Zlepšení kvality vod horního povodí řeky Moravy - II. fáze

změnový list č.		Datum předložení	21. 09. 2015
Ev.č.	ZL-048-S-Z-SO 3.002	Datum schválení	29. 09. 2015
Objednatel	Vodohospodářská zařízení Šumperk, a.s., Jílová 6, 787 01 Šumperk		
Správce stavby	Sdružení API-VRV, vedoucí partner API spol. s r.o., Palackého 12, 150 56 Praha 5		
Zhotovitel	IMOS Brno, a.s., Olomoucká 174, 627 00 Brno		
Změnový list předkládá:	zhotovitel		
Charakter změny:	Práce neobsažené v ZDS **)		Oprava položek dle skutečnosti
Stavba / objekt / úsek:	3. Město Zábřeh / SO 3.002 - LOKALITA UL. U DRAHY / ul. Zelená		
<u>Specifikace změny:</u> Při provádění stoky 02.2.2 v úseku mezi Š02.2.21 až 02.2.2-2 bylo při výkopu rýhy zastiženo kabelové vedení O2. Kabelová trasa je uložena těsně na stávajícím potrubí DN600. Nově rekonstruovaná stoka má být provedena potrubím DN800 ŽB, které bude v kolizi se stávajícími kabely. Zhotovitel navrhuje přeložení kabelů O2, aby bylo možné realizovat stoku 02.2.2.

Iniciační dopis č. ID-048-S-Z-SO 3.002 - Kolize stoky 02.2.2 s vedením O2

Kolize stoky 02.2.2 s vedením O2, přeložení kabelů O2

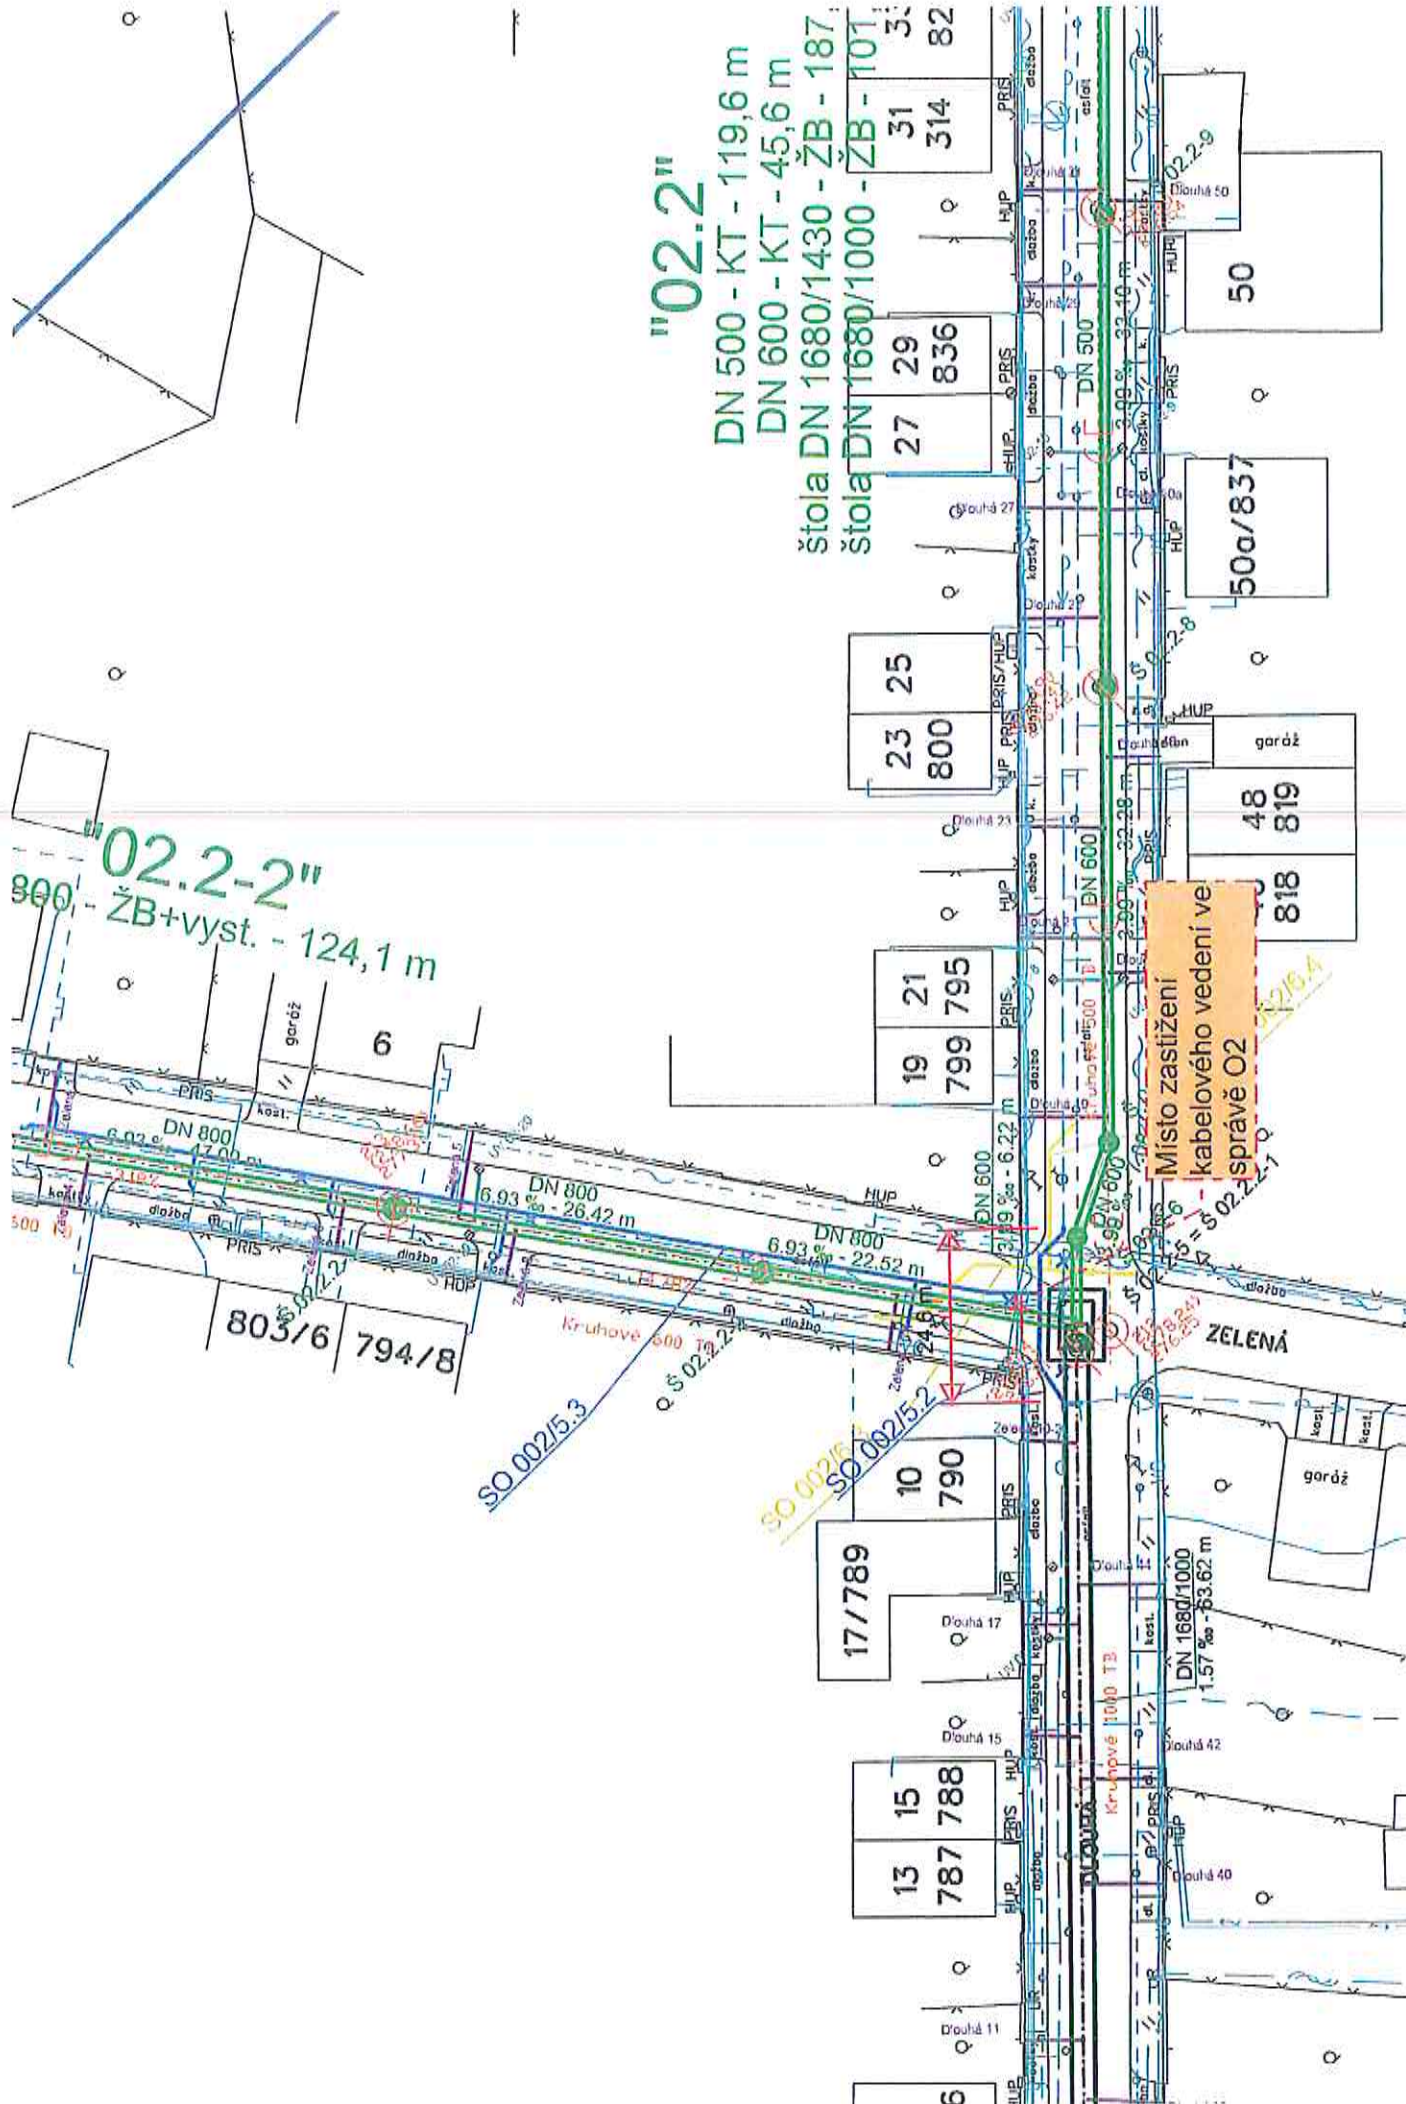
Při provádění stoky 02.2.2 v úseku mezi Š02.2.21 až 02.2.2-2 bylo při výkopu rýhy zastiženo kabelové vedení O2. Kabelová trasa je uložena těsně na stávajícím potrubí DN600. Nově rekonstruovaná stoka má být provedena potrubím DN800 ŽB, které bude v kolizi se stávajícími kabely.

Přeložení kabelů O2.
